Dodatek č. 2

ke Smlouvě o dílo SPR-S358/2021 ze dne 29. 11. 2022

- 2) Dílem se podle Smlouvy rozumí realizace stavebního díla s názvem „Rozvoj depozitárního areálu Čelákovice – vstupní objekt, úprava oplocení a vjezdová brána, přístřešek pro kontejnery, venkovní plochy“ v podobě a rozsahu specifikovaném předmětnou Smlouvou (dále jen „dílo“).
- 3) Vzhledem k tomu, že se při provádění díla v rámci veřejné zakázky objevila nutnost změnit, doplnit nebo rozšířit předmět díla o další výkony, jejichž potřeba vznikla v souvislosti s plněním díla, a které jsou nezbytné pro provádění původního díla, rozhodl se Objednatel pro postup dle ust. § 222 zákona č. 134/2016 Sb., o zadávání veřejných zakázek, ve znění pozdějších předpisů. Smluvní strany se dohodly na níže uvedených změnách závazku ze Smlouvy.

ZMĚNOVÝ LIST

PRÍLOHA K ZL17

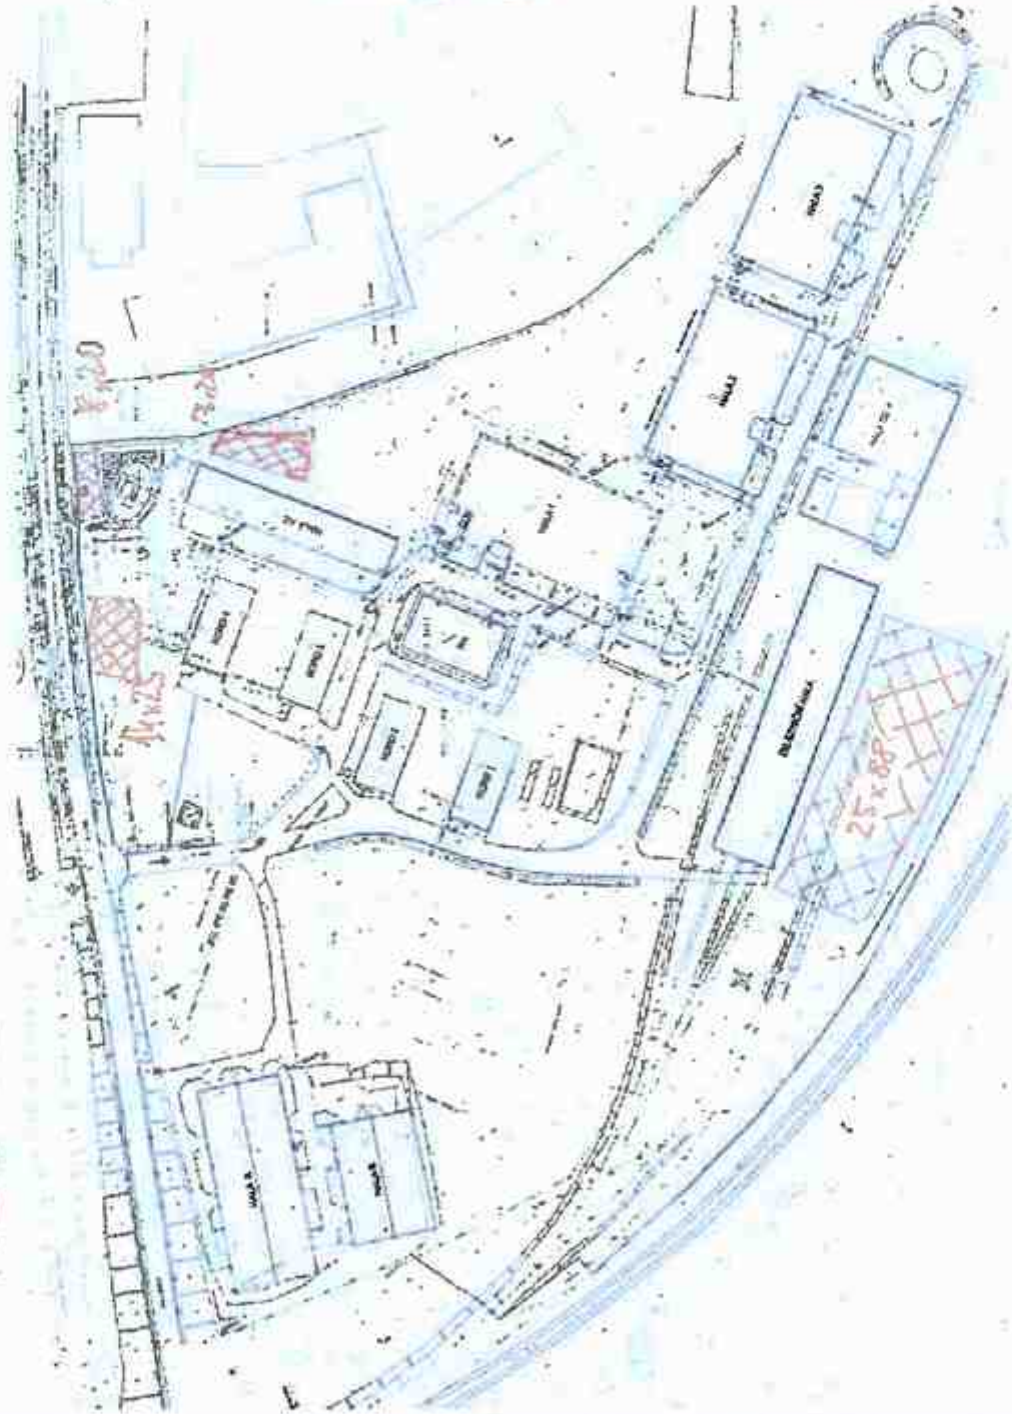
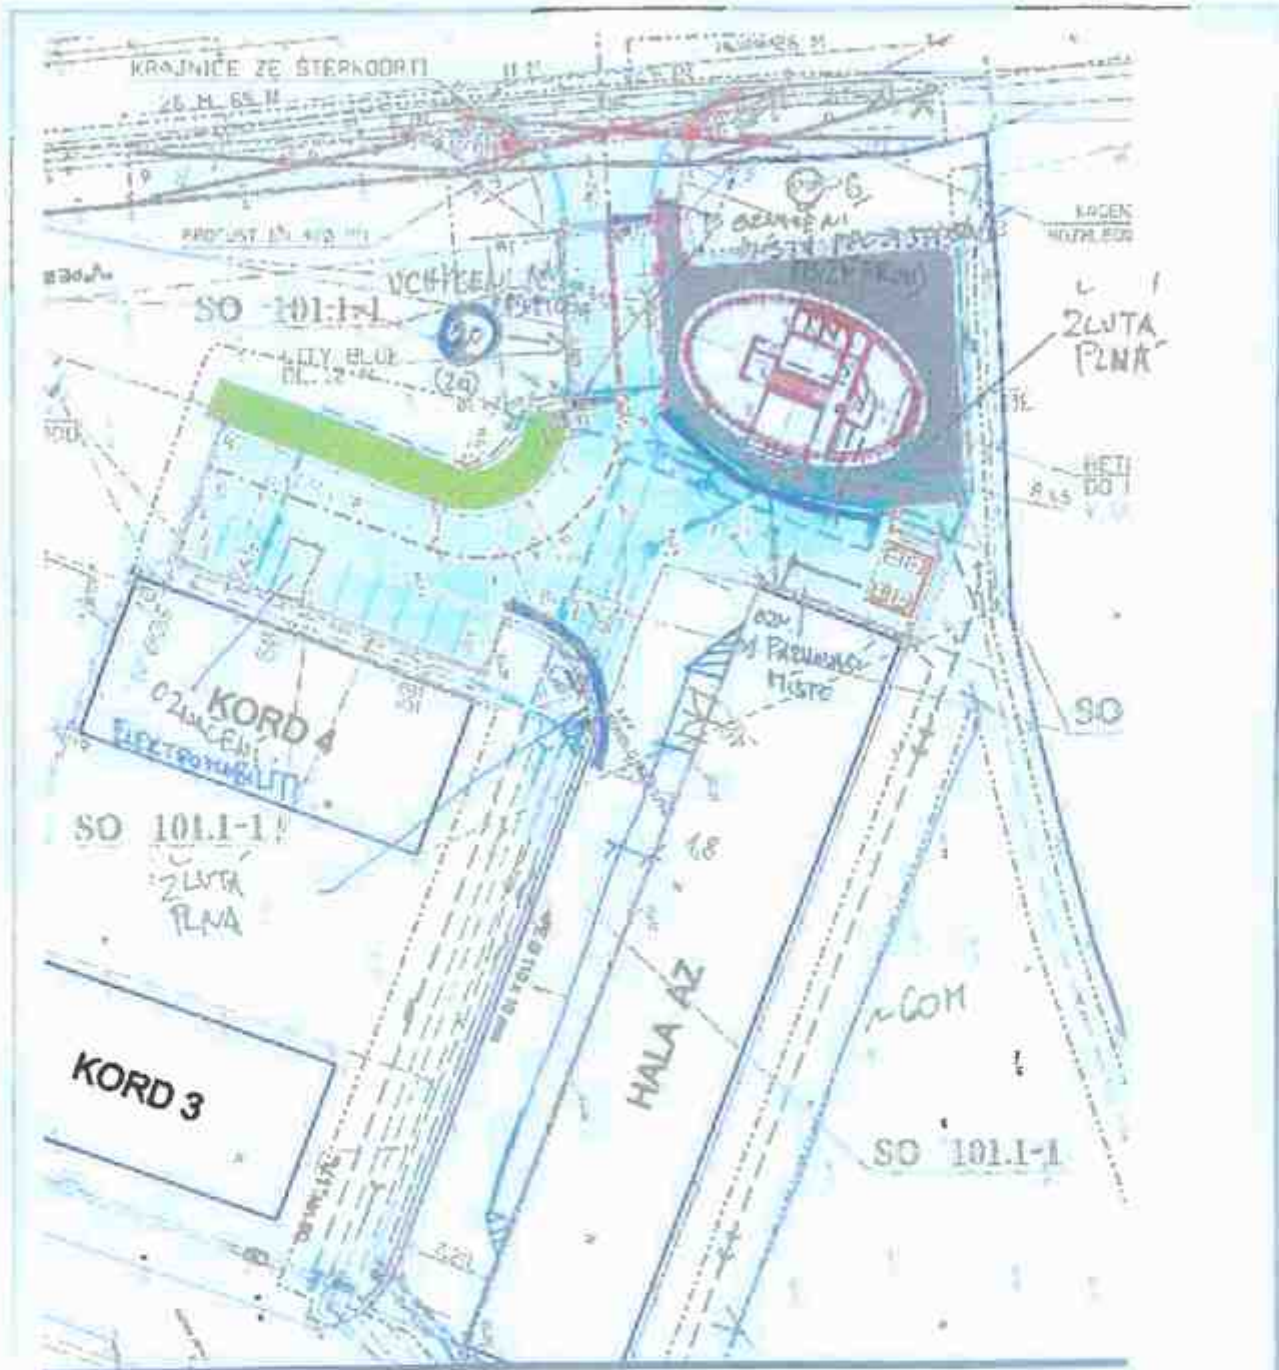
P.č.	Číslo položky	Název položky	MJ	Množství	Cena / MJ	Celkem
						283 840,99
Díl:						
Protážení a pročištění příkopu navaznost na propustek						
10	12932	ČIŠTĚNÍ PŘÍKOPŮ OD NÁNOSU DO 0,5M ³ /M	M	25,000	900,00	22 500,00
12,5*12,5, vyčištění příkopu pro veakování a odvod vod						
11	131731	HLOUBENÍ JAM ZAPAŽ I NEPAŽ TŘ. I, ODVOZ DO 1KM	M3	55,000	300,00	16 500,00
viz výkres č. D.2.2.2 Situace, vytyčovací výkres.						
17	18231	ROZPROSTŘENÍ ORNICE V ROVINĚ V TL DO 0,10M	M2	140,000	40,00	5 600,00
viz výkres č. D.2.2.2 Situace, vytyčovací výkres.						
21	18241	ZALOŽENÍ TRÁVNÍKU RUČNÍM VÝSEVEM	M2	140,000	20,00	2 800,00
viz výkres č. D.2.2.2 Situace, vytyčovací výkres.						
Doplnění svisté a vodorovné dopravní značení						
38	914121	DOPRAVNÍ ZNAČKY ZÁKLADNÍ VELIKOSTI OCELOVÉ FÓLIE TŘ. 1 - DODÁVKA A MONTÁŽ	KUS	1,000	1 354,49	1 354,49
doplněna dopravní značka omezení rychlosti						
41	915111	VODOROVNÉ DOPRAVNÍ ZNAČENÍ BARVOU HLADKÉ - DODÁVKA A POKLÁDKA	M2	48,000	456,00	21 888,00

doplněna dopravní značka omezení rychlosti, viz příloha vodorovného značení						
Areálové úpravy - vstupní objekt, rovnání terénu dle požadavku INV						
2	11120	ODSTRANĚNÍ KROVIN	M2	650,000	40,00	26 000,00
14*25+8*20+7*20, viz výkres č. D.2.2.2 Situace, vytyčovací výkres.						
7	123731	ODKOP PRO SPOD STAVBU SILNIC A ŽELEZNIC TŘ. I, ODVOZ DO 1KM	M3	88,00	180,00	15 840,00
srovnání terénu viz výkres č. D.2.2.2 Situace, vytyčovací výkres.						
10	181101102R00	Úprava pláň v zářezech v homině 1 až 4, se zhutněním	M2	650,00	13,81	8 976,50
14*25+8*20+7*20, viz výkres č. D.2.2.2 Situace, vytyčovací výkres.						
17	18231	ROZPROSTŘENÍ ORNICE V ROVINĚ V TL DO 0,10M	M2	650,00	40,00	26 000,00
14*25+8*20+7*20, viz výkres č. D.2.2.2 Situace, vytyčovací výkres.						
Areálové úpravy, rovnání terénu dle požadavku CD4, železniční hala						
7	123731	ODKOP PRO SPOD STAVBU SILNIC A ŽELEZNIC TŘ. I, ODVOZ DO 1KM	M3	100,00	180,00	18 000,00
